Keuringsverslag van een elektrische laagspanning- en zeer lage spanningsinstallatie

NIET CONFORM

Straatnaam Larenstraat
Huisnummer 4
Busnummer
Postcode 3560
Gemeente LUMMEN
Land België

Controlebezoek van een huishoudelijke elektrische installatie van voor 1981 volgens (KB 08/09/2019) - AREI Boek 1- hoofdstuk 8.4.3. en 4.2.4.3. en 8.2.1

Afbeelding schakel- en verdeelbord:

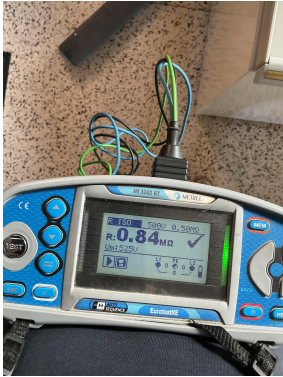
- I1.01 Eéndraadschema van de installatie is niet aanwezig. (Boek 1 Afdeling 2.12 - 2.13 en 3.1.2)
- I1.03 Situatieschema van de installatie is niet aanwezig. (Boek 1 Afdeling 2.12 - 2.13 en 3.1.2)

- I2.01 Eén of meerdere differentieelstroombeschermingsinrichtingen werken niet met testknop en/of stroominjectie. (Boek 1 Onderafdeling 6.5.7.2)
- I3.07 Een demonteerbaar aansluitstuk (aardingsonderbreker) dient aangebracht te worden in de aardgeleider teneinde de meting van de aardweerstand mogelijk te maken. (Boek 1 Onderafdeling 5.4.3.5.)

- I3.08 Een demonteerbaar aansluitstuk (aardingsonderbreker) moet steeds gemakkelijk bereikbaar zijn. (Boek 1 Onderafdeling 5.1.5.1. en 5.4.3.5.)
- I5.01 De aanduiding van de stroomkringen en/of apparatuur, aansluitklemmen, enz dient aangebracht of vervolledigd te worden. (Boek 1 Onderafdeling 3.1.3.1. en 3.1.3.3.A. en 5.1.6.1)

- I5.10 De genaakbare, naakte onder spanning staande delen zijn onvoldoende afgeschermd. (Boek 1 Afdeling 5.1.4. en 4.2.2.3.)
- I5.14 De nominale spanning dient duidelijk vermeld te worden op een oordeelkundig gekozen plaats. (Boek 1 Onderafdeling 3.1.3.3.)

- I6.06 De differentieelstroombeschermingsinrichtingen die worden geplaatst in huishoudelijke installaties zijn ten minste van het type A. Een differentieelstroombeschermingsinrichtingen van het type AC is niet toegelaten. (Boek 1 Onderafdeling 5.3.5.3.)

- I7.01 De smeltzekeringhouders of houders van kleine vermogensschakelaars met pennen met een sectie kleiner dan 10mm² zijn niet voorzien van kalibreerelementen. (Boek 1 Onderafdeling 5.3.5.5.A.)

- I8.07 Leidingen zijn te bevestigen met aangepaste bevestigingsmiddelen. (Boek 1 Onderafdeling 5.2.2. en 5.2.9.)
- I9.04 De verbindingen dienen verwezenlijkt te worden in borden, verbindings- of aftakdozen, aan de klemmen van schakelaars, contactdozen of verlichtingsarmaturen. (Boek 1 Onderafdeling 5.2.6.1.)

- I9.07 Niet alle contactdozen op LS zijn kinderveilig conform NBN C 61-112-1:2017. (Boek 1 Onderafdeling 1.4.2.3. en 5.3.5.2.)
- N17 De aardspreidingsweerstand kon niet gemeten worden. Deze dient bij voorkeur kleiner te zijn dan 30ohm.
